S.S. 45bis - Gardesana Occidentale

Opere di costruzione della galleria in variante tra il km 86+567 e il km 88+800 finalizzata a sottendere le attuali gallerie ogivali a sezione ristretta

**Relazione di riscontro alla richiesta integrazioni
del MASE prot. CTVA-3907 del 25/03/2024**

RELAZIONE DI RISCONTRO

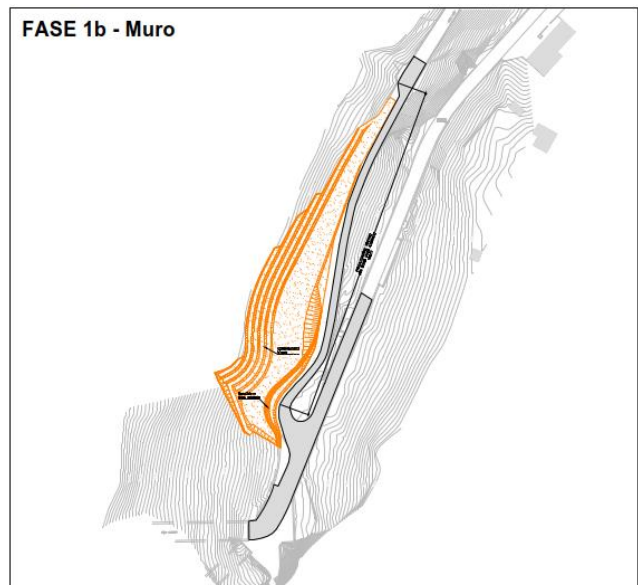
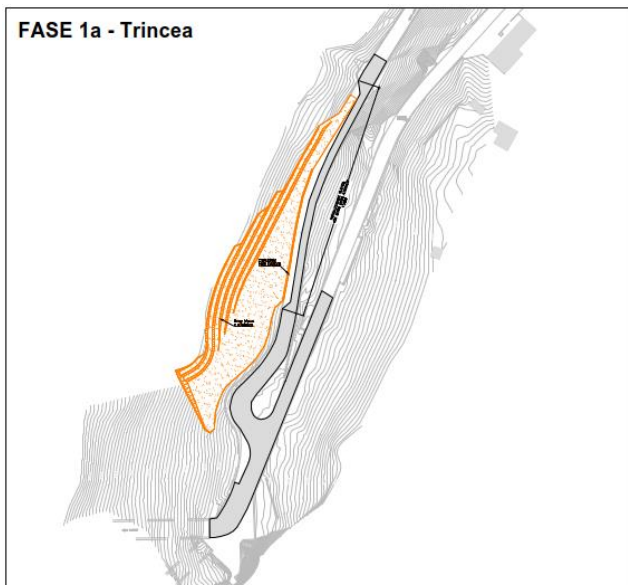
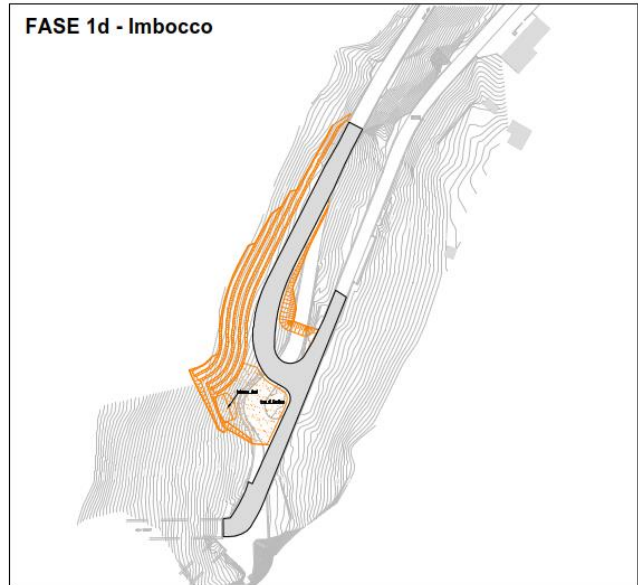
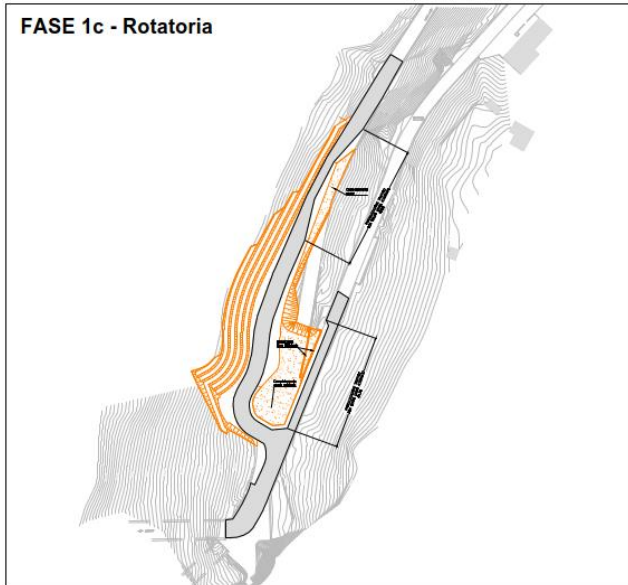
Si chiede di approfondire l'organizzazione delle fasi di cantiere e degli spostamenti dei mezzi pesanti che interesseranno la SP38 al fine di massimizzare la fruibilità e la sicurezza della stessa, in special modo durante il periodo turistico.

Come riscontrabile nell'elaborato Fasi di lavoro dell'opera (T00CA00CANPE01A) e dal Cronoprogramma Lavori (T00CA00CANCR01A), per la FASE 1-Realizzazione degli imbocchi, sono state dettagliate, relativamente all'imbocco Nord, 4 sottofasi per dettagliare la circolazione del traffico sulla SP38 per Tignale, delle quali si riporta uno stralcio planimetrico

dal Cronoprogramma Lavori (T00CA00CANCR01A) sono riportate le seguenti tempistiche per le suddette sottofasi:

Fase 1a	Scavo Trincea Nord	105 gg
Fase 1b	Demolizione Muro esistente	61 gg
Fase 1c	Scavo area Rotatoria	33 gg

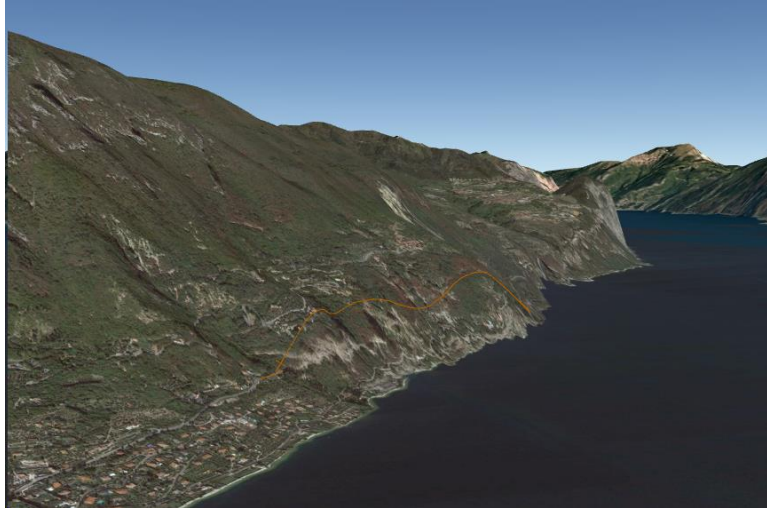
Si richiede di valutare possibili localizzazioni alternative per le aree di cantiere adibite a depositi temporanei di terre e rocce da scavo, nonché al trattamento di parte di questo materiale, anche in altro sito, su aree non interessate da habitat pratici e/o nelle loro immediate vicinanze

Come già evidenziato nella Relazione di cantierizzazione, al par. 3.1, l'organizzazione della cantierizzazione si basa principalmente sulla tipologia di opera, per il corretto dimensionamento delle aree di cantiere e sul contesto di riferimento, per la corretta localizzazione delle stesse.

In merito al primo aspetto le aree di cantiere base e di stoccaggio sono state dimensionate in funzione della tipologia di opera stradale prevista, prevalentemente in galleria ed in funzione dei materiali prodotti al fine del loro deposito, stoccaggio e corretto smaltimento.

Sono state quindi individuate due aree di cantiere base, corrispondente nel complesso ad una superficie pari a circa 10.000 mq, due aree di stoccaggio di superficie complessiva pari sempre a circa 10.000 mq, nonché due cantieri operativi funzionali alle lavorazioni agli imbocchi della galleria.

Alla luce del contesto in cui l'opera si inserisce, considerando la morfologia del territorio prossimo alla nuova galleria in progetto che non consente la predisposizione di aree di cantiere di dimensioni idonee per la tipologia di opera, è stato necessario ricercare delle aree pianeggianti idonee allo scopo.

Partendo dall'opera in progetto, è stato analizzato in primo luogo il contesto territoriale a sud; considerata la presenza di forte urbanizzazione presente lungo il lago (abitati di San Giacomo, Gargano, Villa, Bogliaco) e coltivazioni di pregio (principalmente ulivi) è stata esclusa la possibilità di individuazione di cantieri fissi in questa zona. Si è proceduto, quindi, analizzando il contesto territoriale a nord della nuova galleria; seguendo il percorso delle due principali viabilità (la SS45 bis e la SP38) non sono state riscontrate superfici idonee per la realizzazione di aree di cantiere fino all'arrivo di Tignale. Tra l'opera in progetto e Tignale, infatti, il territorio è ricco di vegetazione e la morfologia è decisamente complessa; più a nord la SP 38 attraversa il centro abitato di Gardola, per poi arrivare a Prabione, dove subito dopo è presente un impianto, centro di raccolta e isola ecologica di Tignale. Tale contesto, già antropizzato e industrializzato, data la presenza di alcune superfici pianeggianti è stato ritenuto idoneo, anche in termini di dimensioni, per la predisposizione dei cantieri fissi. Si fa presente, inoltre, come si evince dalla carta degli Habitat (elaborato T00IA50AMBCT03A) che anche altre aree circostanti quelle utilizzate per i cantieri, che dal punto di vista morfologico potevano comunque essere idonee, risultano anche esse caratterizzate dall'habitat 6510 "Praterie magre da fieno a bassa altitudine". Si rimanda al punto 4.4, per la descrizione delle modalità di ripristino della superficie ad habitat sottratti dalle aree di cantiere.
